改善箇所説明図

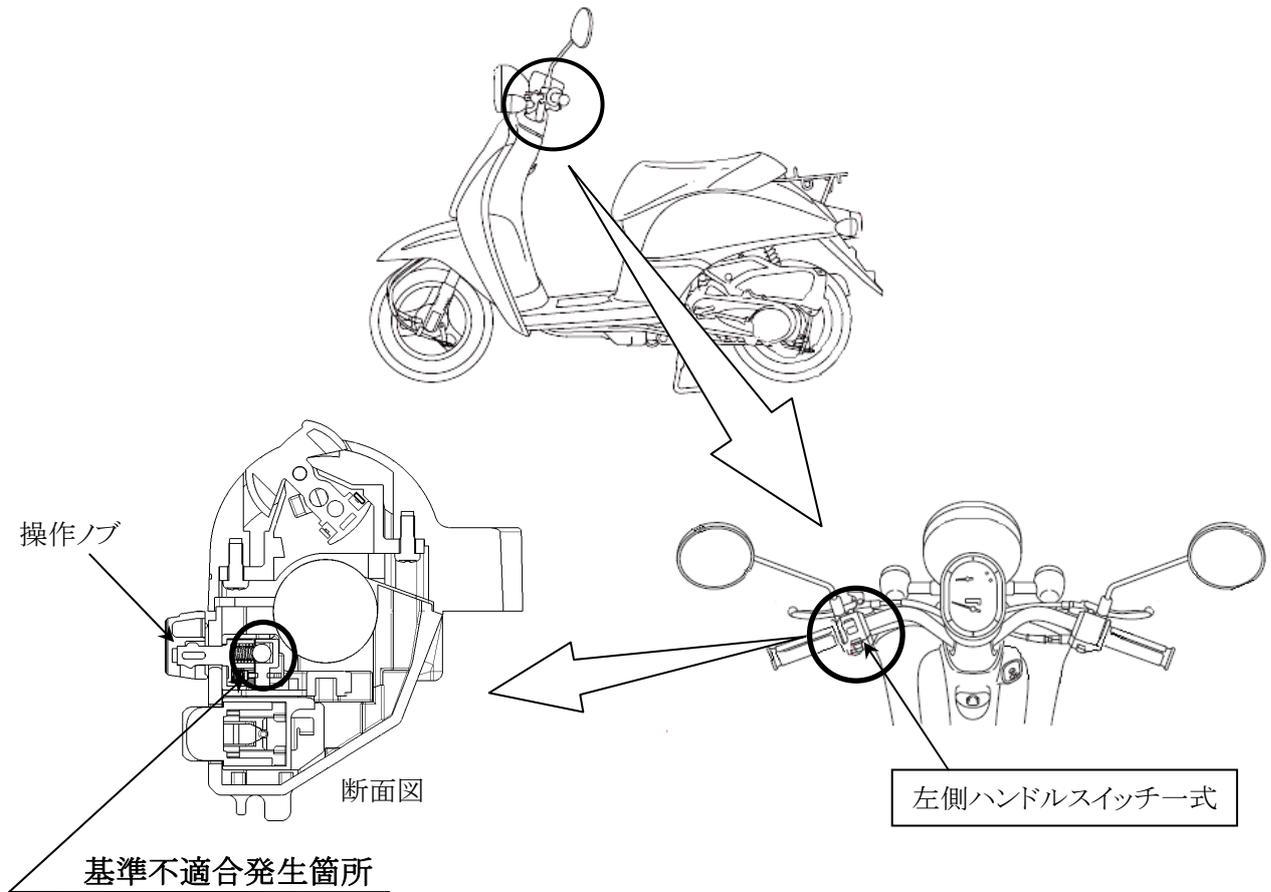
方向指示スイッチの操作ノブの位置を保持する部品に異なった材質を使用したため、スイッチ内部に浸入した雨水等で錆が生じることがある。そのため、方向指示スイッチが操作できなくなるおそれがある。

全車両、左側ハンドルスイッチ一式を対策品に交換する。

注： は交換部品を示す。
